「금산천 큰다리교」 효율적 개선방안

CDI 충남발전연구원

금산천 큰다리교 효율적 개선방안 검토의견

<가> 대안1 단면도

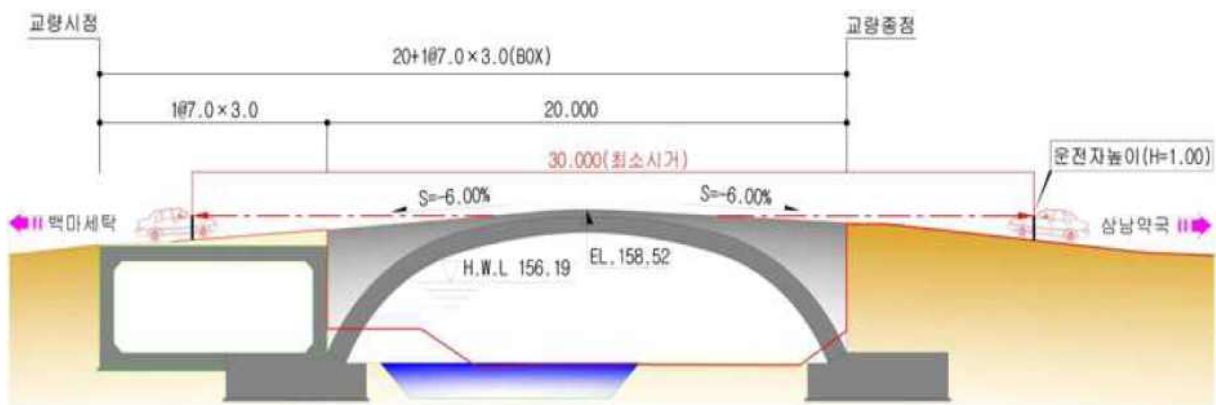
- 치수 안정성 부문의 검토는 교량구조에 대한 현장 이해도가 높은 실무경험이 풍부한 도로 및 공항기술사 1인과 토목구조기술사 1인의 자문을 통해 의견을 수렴하였음 (개인정보보호를 위해 실명 미표기)
- 대안1의 치수 안정성
 - 하천을 통과하는 교량 계획시 최소 여유고(0.6m)를 확보하여 계획홍수량($186\text{m}^3/\text{sec}$)을 안전하게 소통시켜야하나, 대안1(아치교+수로박스)은 여유고 구간의 단면적이 일반 교량 최소 경간장 조건에서의 면적보다 작을 것으로 판단되어 최소 여유고 확보가 어려울 것으로 판단됨
 - 전체연장은 계획하폭($b=25\text{m}$)을 만족할지 모르나, 하천폭 감소율이 상당하므로 치수상 문제가 있다고 판단됨($12\% \approx 3\text{m}$ (구조물 폭)/ 25m (수면의 폭))
 - 박스(7.0×3.0) 내부 헌치 하단에서 설계홍수위($\text{H.W.L}=156.19$)까지 여유고가 거의 없을 것으로 판단됨
- 대안2의 치수 안정성
 - 전체연장은 계획하폭($b=25\text{m}$)을 충분히 만족함. 다만, 시종점부 벽체 하단 헌치에서 설계홍수위($\text{H.W.L}=156.19$)까지 여유고가 0.6m 이상을 확보해야 할 것으로 판단됨

- 교량의 치수안정성 측면에서 대안1(아치교+수로박스)은 여유고 구간의 단면적이 일반 교량 최소 경간장 조건의 면적보다 작을 것으로 판단되어 최소

여유고 확보가 어려우므로 교량의 구조적인 문제가 발생될 소지가 있음

- 상기의 분석결과를 종합하면, 대안1은 교통안전성 측면에서 교통사고의 유발가능성이 내재되어 있고 교량의 치수 안정성이 기준에 부합하지 않는 결함이 있으므로 지역주민의 통행불편성의 해소 및 삶의 질 향상을 높게 평가하는 차원에서 대안2를 現 「큰다리교」의 효율적인 개선안으로 선정하는 것이 바람직할 것으로 판단됨. 끝.
